## Modello per la presentazione delle osservazioni

*Al Commissario straordinario di Governo  
per il rigassificatore di Piombino*

la seguente osservazione al c.d. Progetto FSRU Piombino

#### **OSSERVAZIONE N.° 1: EFFETTO STERILIZZAZIONE**

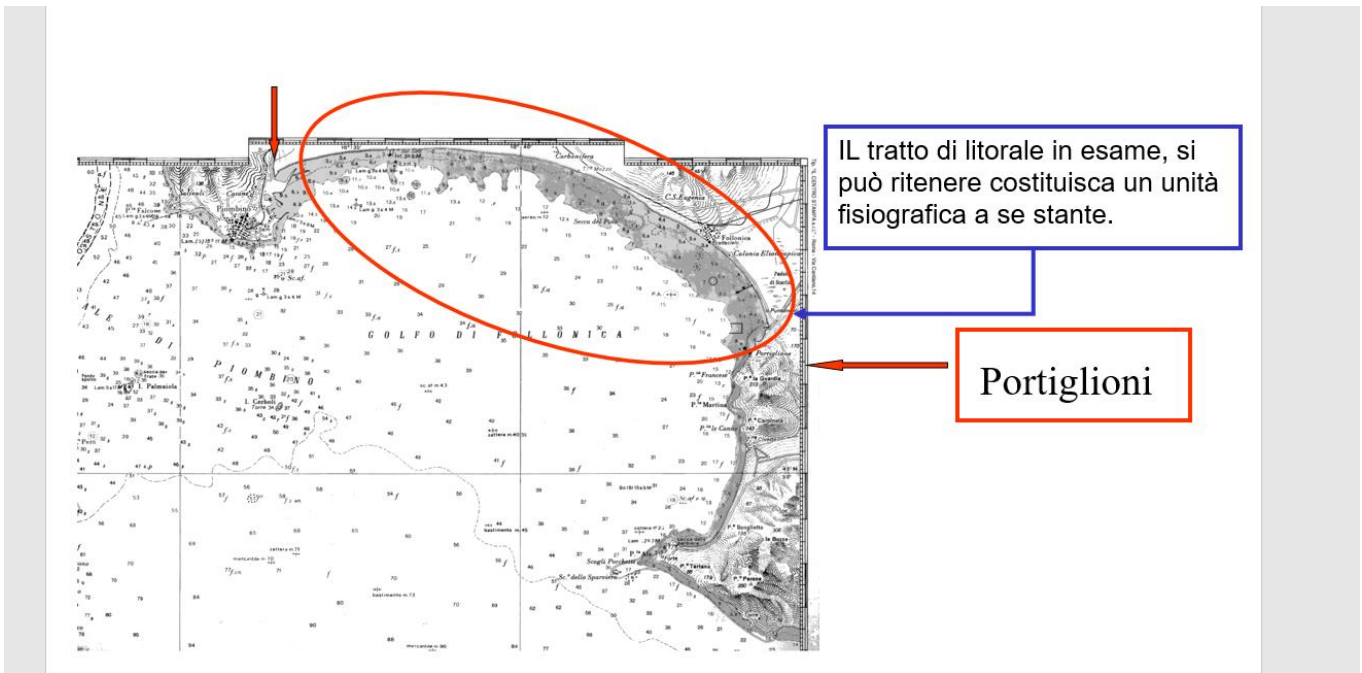
Questo aspetto non è stato valutato opportunamente negli studi adottati da SNAM .

L'impianto di rigassificazione, per poter utilizzare acqua di mare, dovrà procedere al suo trattamento preventivo con cloro (nella forma di ipoclorito) al fine di impedire l'intasamento delle tubazioni da parte di organismi marini.

Ma l'attenzione va posta non soltanto su quello che il cloro residuo potrebbe ancora causare una volta che l'acqua esce dagli scarichi, ma soprattutto sul fatto che tutto quello che viene inghiottito dall'impianto **viene poi restituito sterile**, annientando le forme di vita in esso presenti (batteri marini, plancton, uova, larve, avannotti, ...), ossidando i sali minerali cosiddetti "nutrienti" (l'azoto ammoniacale in particolare), restituendo sostanze chimiche tossiche (alogenoderivati: clorammine e trialometani) frutto della reazione del cloro con la materia organica.

Stanti questi volumi, in un anno circa il 12% dell'acqua dell'intero bacino del golfo di Follonica verrebbe a fluire attraverso l'impianto e quindi ad essere sterilizzato:

Avremmo una perdita ogni anno di un quantitativo pari il 12% del volume del golfo in termini di plancton, nutrienti, uova di pesci, ecc.

**OSSERVAZIONE N.° 2: SCENARIO SIMULAZIONE DIFFUSIONE TEMPERATURA E CLORO**

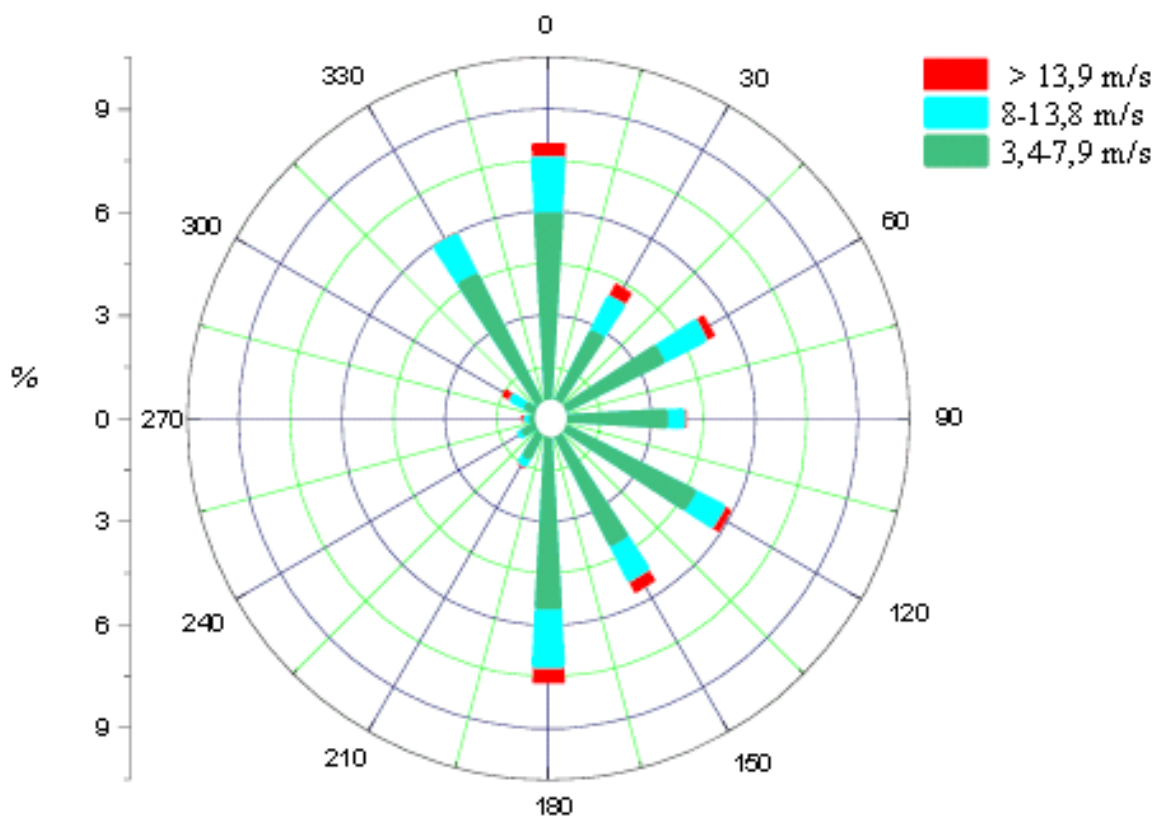
Tale studio ha però un dettaglio di larga scala.

Vista la problematica dei ridotti scambi all'interno dell'unità fisiografica costiera del Golfo di Follonica, e vista la possibilità di formazione di cloroderivati (trialometanim clorammine) tossici e mutageni, si ritiene necessaria una valutazione più accurata che può essere condotta solo partendo dai valori anemometrici e di altezza d'onda locali

I risultati evidenziano che: mareggiate più violente provengono dal settore  $130-150^\circ\text{N}$ , dove sono stati trovati (nel ventennio in esame) valori di altezza d'onda massimi di 8 m.

Tali valori sono superiori a quelli indicati nello studio fatto da SNAM.

Pertanto si ritiene che la simulazione dello scenario 40 venga eseguito con i dati provenienti dai punti di misura locali.
